**Европейская экономическая комиссия****Комитет по внутреннему транспорту****Всемирный форум для согласования правил  
в области транспортных средств****Рабочая группа по пассивной безопасности****Пятьдесят шестая сессия**

Пункт 17 предварительной повестки дня

**Правила № 129 (усовершенствованные детские  
удерживающие системы)****Предложение по поправкам серии 01****Представлено экспертом от Франции\***

Рис. 1  
Размеры сиденья и подушек сиденья в мм

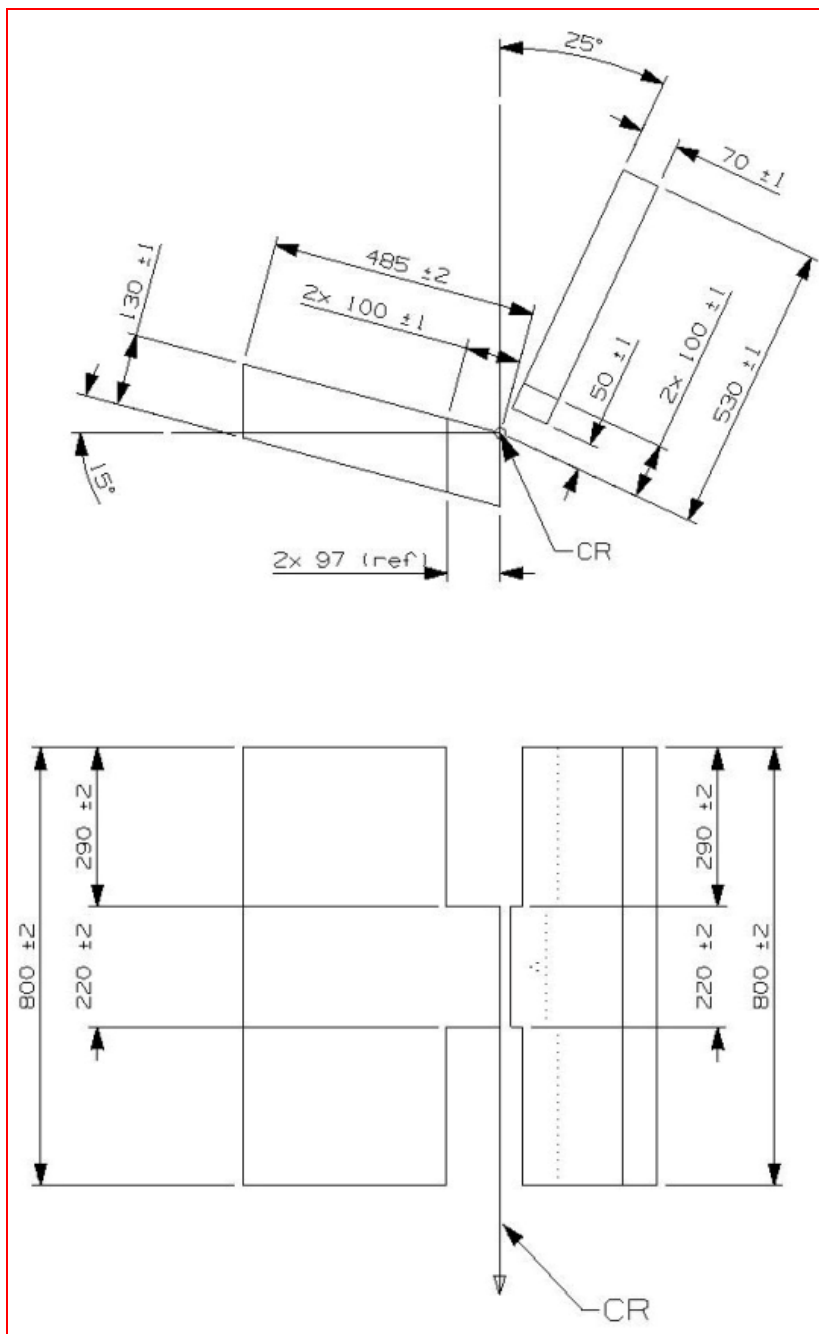
**"Приложение 6 – Добавление 1**

Вид сверху – Стенд с креплениями Isofix (общий допуск:  $\pm 2$  мм)

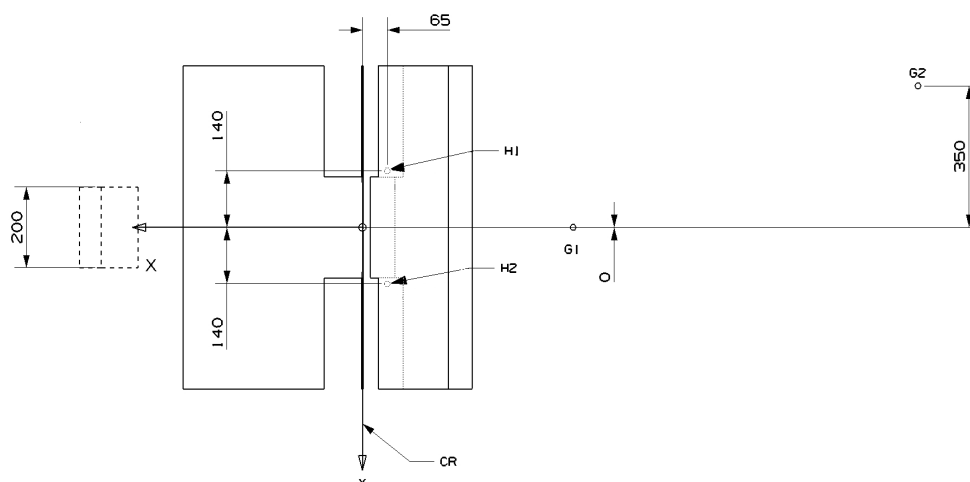
Приложение 6, добавление 2 изменить следующим образом:

1. Детали креплений должны быть расположены в соответствии с приведенным ниже рисунком.
2. В случае **усовершенствованных** детских удерживающих систем размера i "универсальной" категории, категории "для конкретного транспортного средства" и категории "ограниченного использования" применяют следующие точки крепления:  $H_1$  и  $H_2$ .

3. Для испытания **усовершенствованных** детских удерживающих систем с верхним страховочным тросом используют крепление  $G_1$  или  $G_2$ .
4. В случае **усовершенствованных** детских удерживающих систем с опорой техническая служба отбирает крепления, используемые в соответствии с пунктом 3 выше, после регулировки опоры, как это указано в пункте 7.1.3.6.3 настоящих Правил.

Рис. 4

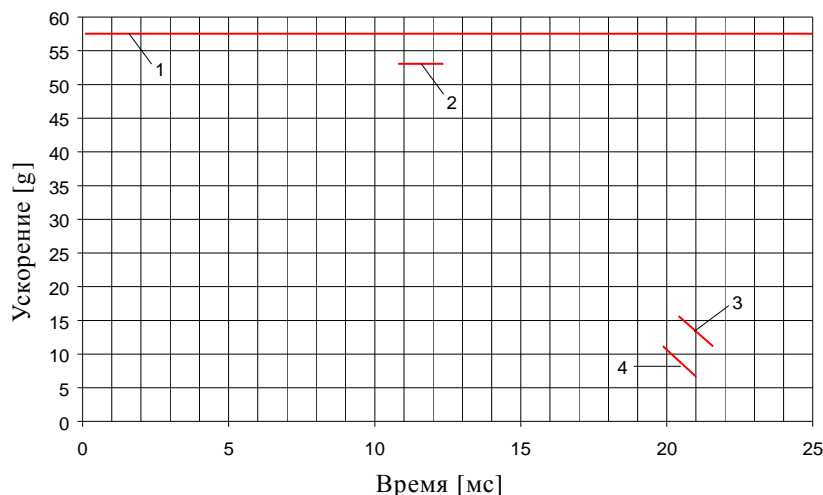
**Ударная поверхность дверной панели должна быть полностью покрыта прокладочным материалом толщиной 55 мм (см. рис. 1 выше). Этот материал должен отвечать критериям эффективности, указанным в пункте 2.3 (рис. 4 ниже) настоящего добавления, при проведении испытания в соответствии с пунктом 2.2 настоящего добавления.**

### Геометрические параметры усовершенствованных детских удерживающих систем размера i

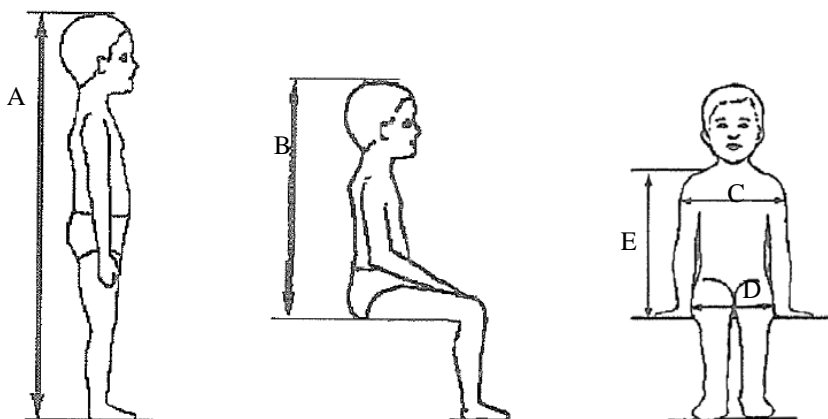
Приложение 18 изменить следующим образом:

Рис. 1  
Конфигурации стандартного ремня безопасности

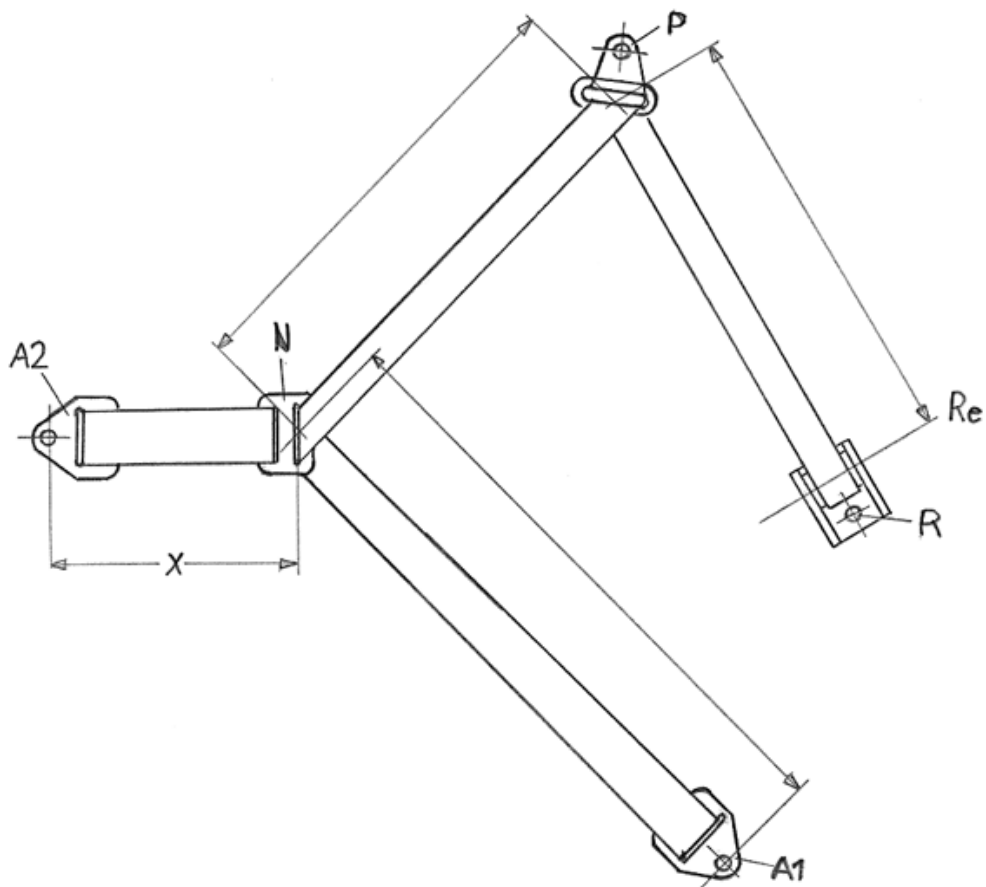
1. Ремень безопасности для динамического испытания и для требований максимальной длины изготавливают в соответствии с одной из двух конфигураций, показанных на рис. 1. Эти конфигурации представляют собой трехточечный вытягивающийся ремень.

2. Трехточечный вытягивающийся ремень имеет следующие жесткие части: вытягивающее устройство (R), верхнюю направляющую (P), две точки крепления (A1 и A2) (см. рис. 1) и центральную часть (N, подробно изображена на рис. 3). Вытягивающее устройство должно соответствовать требованиям Правил № 16 (пункт 6.2.5.2.2) в отношении силы вытягивания. Диаметр бобины вытягивающего устройства составляет  $33 \pm 0,5$  мм (пример приведен в Общей резолюции № 1 (ОР.1)).

Значение X на рис. 1 ниже составляет  $200 \pm 5$  мм. Эффективная длина лямки между A1 и осевой линией бобины вытягивающего устройства Re (когда лямка полностью вытянута, включая минимальную длину, равную 150 мм, для испытания усовершенствованной детской удерживающей системы) составляет  $[2820] \pm 5$  мм и измеряется по прямой линии без нагрузки и на горизонтальной поверхности. Эта длина может быть увеличена для испытания категории ограниченного использования; для всех категорий с установленной усовершенствованной детской удерживающей системой в бобине вытягивающего устройства должна оставаться лямка длиной не менее 150 мм.
4. К лямке ремня предъявляются следующие требования:
  - a) материал: прядомое полиэфирное волокно;
  - b) ширина:  $48 \pm 2$  мм при 10 000 Н;
  - c) толщина:  $1,0 \pm 0,2$  мм;
  - d) относительное удлинение:  $8 \pm 2\%$  при 10 000 Н.
